改善箇所説明図

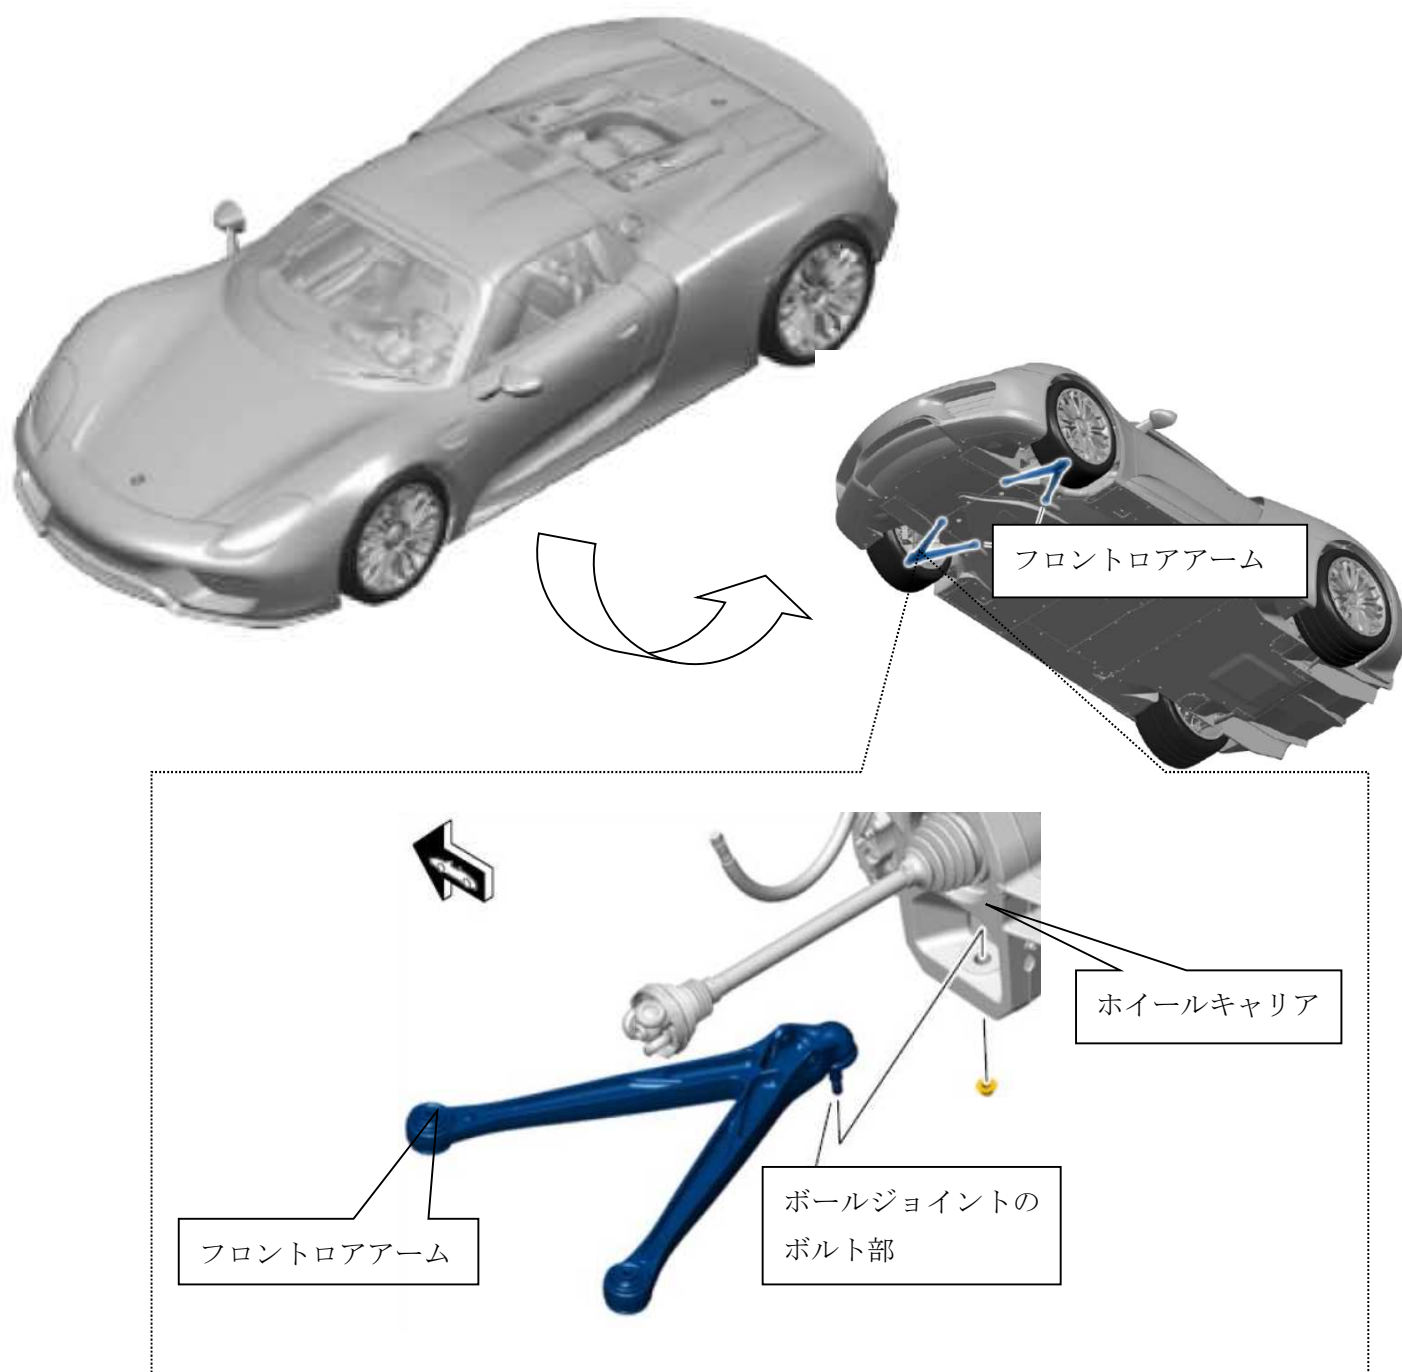
基準不適合発生箇所

フロントロアアームにおいて、ボールジョイントのボルト部の防錆設計が不適切なため、使用過程において、当該ボルトが腐食するものがある。そのため、当該ボルトの強度が低下して破損することで、ロアアームとホイールキャリアが分離し、ハンドル操作が正常に行えなくなるおそれがある。

改善措置の内容

全車両、左右のフロントロアアームを対策品に交換する
